島根原子力発電所 2号炉
発電用原子炉施設への人の不法な侵入等の防止等

平成31年3月18日
中国電力株式会社

原子炉冷却材圧力バウンダリ範囲拡大に伴う 設計上の考慮について

6. 審査会合での指摘事項に対する回答（1 / 5）

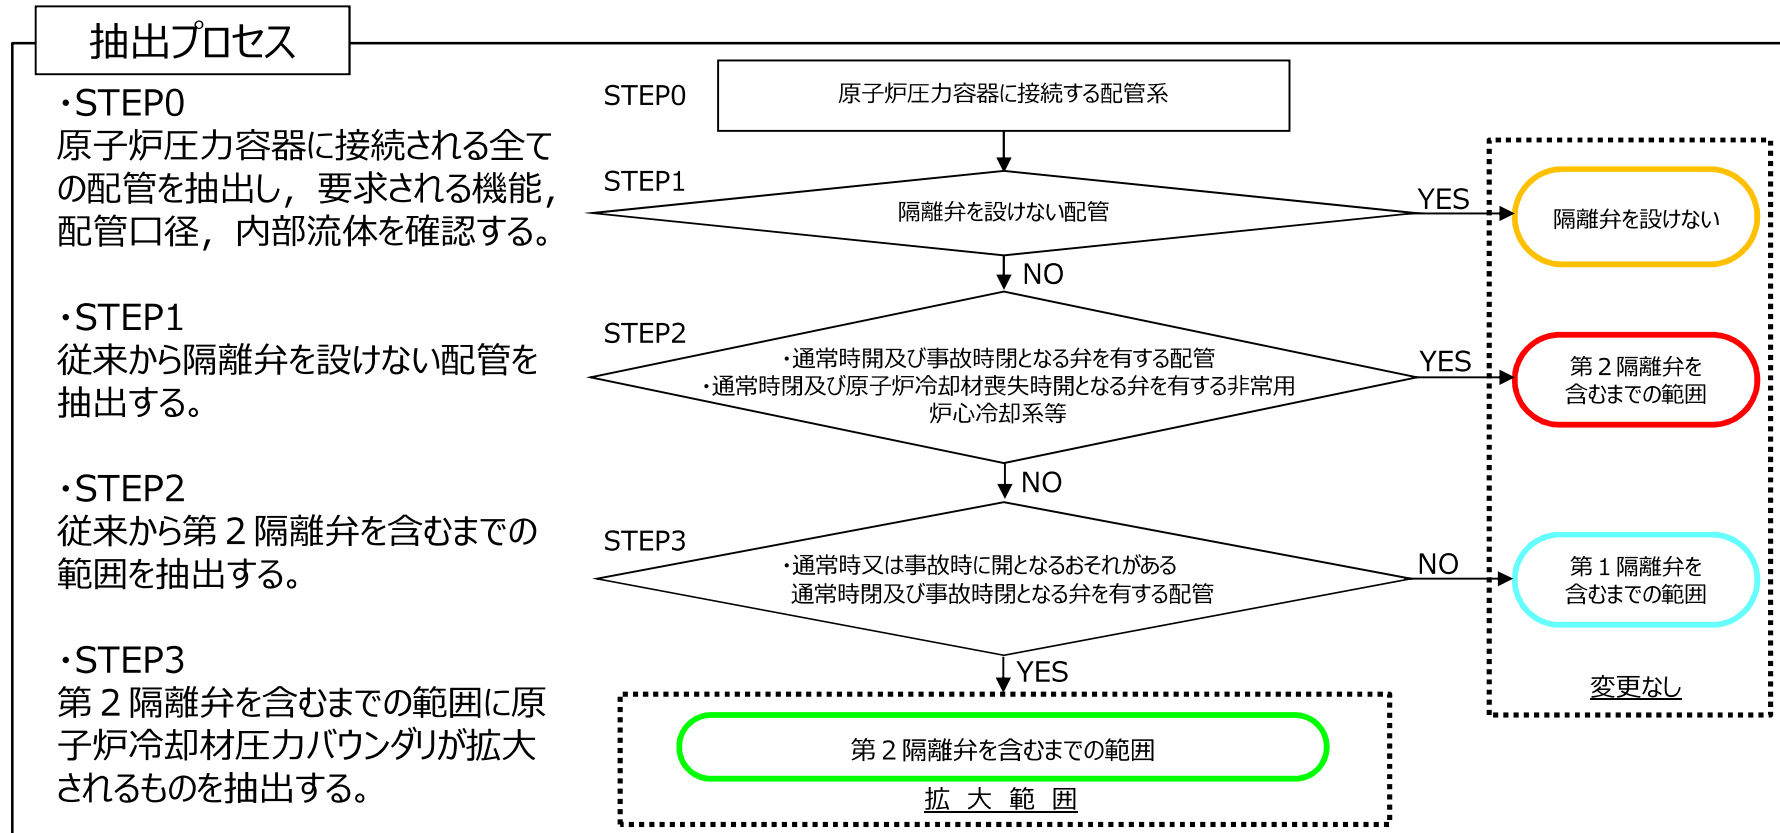
■ 指摘事項（審査会合 H27.2.24）

説明が不足している部分については、改めて詳細を示すこと（隔離弁の抽出プロセス（図示されている系統図の作成過程、詳細な判断基準（特にホウ酸水注入系を選定しなかった根拠）等））。

1. 隔離弁の抽出プロセス

以下の抽出プロセスにより、原子炉冷却材圧力バウンダリの隔離弁を漏れなく抽出している。

差圧検出・ほう酸水注入系配管の炉内構造図

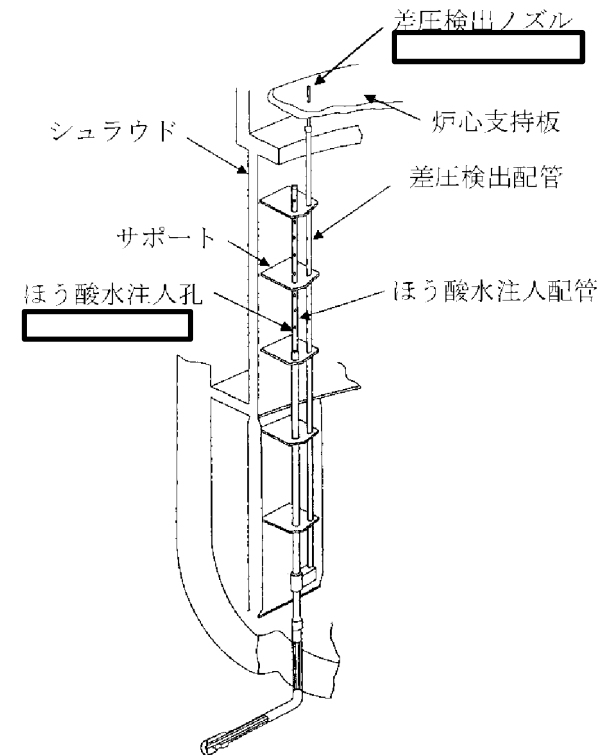
2. ほう酸水注入ラインを選定しなかった根拠

原子炉圧力容器の外側でほう酸水注入ラインが破断した場合、原子炉冷却材は、ほう酸注入孔及び差圧検出ノズルへ流入し、原子炉圧力容器の外側の破断口から漏えいする。ほう酸水注入ラインは40Aの水系配管であるが、原子炉圧力容器内の開口部断面積（ほう酸水注入孔及び差圧検出ノズルの断面積の合計）は25A配管（原子炉冷却材圧力バウンダリから除外される水系配管の最大口径）の断面積より小さいことから、原子炉冷却材圧力バウンダリから除外される。

項目	断面積(mm ²)	
ほう酸水注入孔		384.1
差圧検出ノズル		
25A配管	581.1
